株式会社 梅 電 社

### 電源端子台変更のご案内

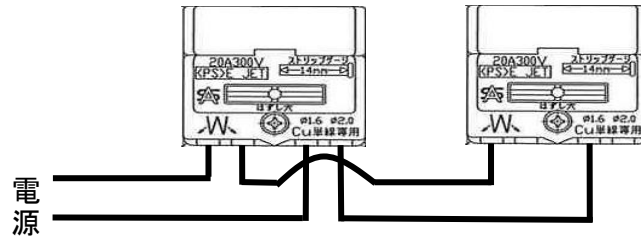
さて、本件電源端子台におきまして、下記の通り変更致しますので、ご案内申し上げます。  
誠に勝手ではございますが、何卒ご了承賜りますようお願い申し上げます。

1. 切替時期  
現行品の在庫状況を見ながら、順次切替を実施していきます。
2. 仕様変更品結線方法

- ① 電源側の電線は1.6×2芯VVF・2.0×2芯VVF・1.6IVの軟銅単線を使用し、皮むき長さは14mmにしてください。
- ② 電線を指定の位置に奥まで確実に挿入して下さい。
- ③ 電線挿入後、電線を引っ張り抜けないことを確認して下さい。  
\* 代替品は防湿タイプではございません。  
器具内用部材のため、屋外及び湿気等の多い場所でのご使用は避けて下さい。
